BOLLETTINO - BULLETIN

TECNICO • TECHNICAL	●	GRUPPO • GROUP	6
RICAMBI • SPARE PARTS	●	NR • NO	47
INFORMAZIONI • INFORMATION		DATA • DATE	02-07

MODELS: Blowers SA2026

SUBJECT: Blower tube - Air intake cover spring

PREMODIFICA - OLD ASSY	POSTMODIFICA - NEW ASSY

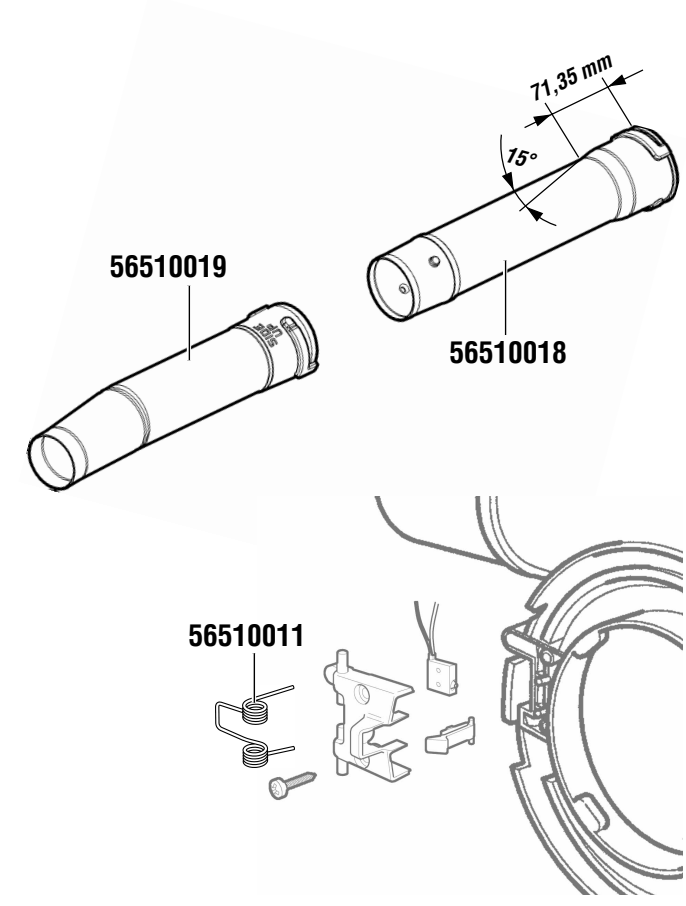
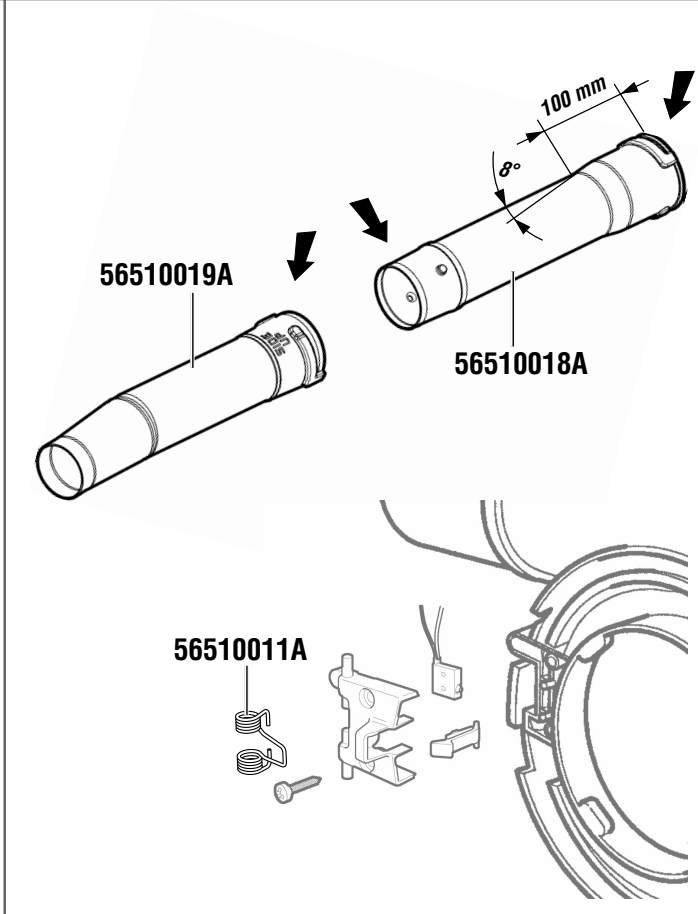
DESCRIPTIONS: Improvement of fit between end and middle sections of tube, and between tube and engine cowling. Adoption of different geometry for hinge spring to optimize closing action of air intake cover.

NOTES: New spring is fitted the opposite way around.
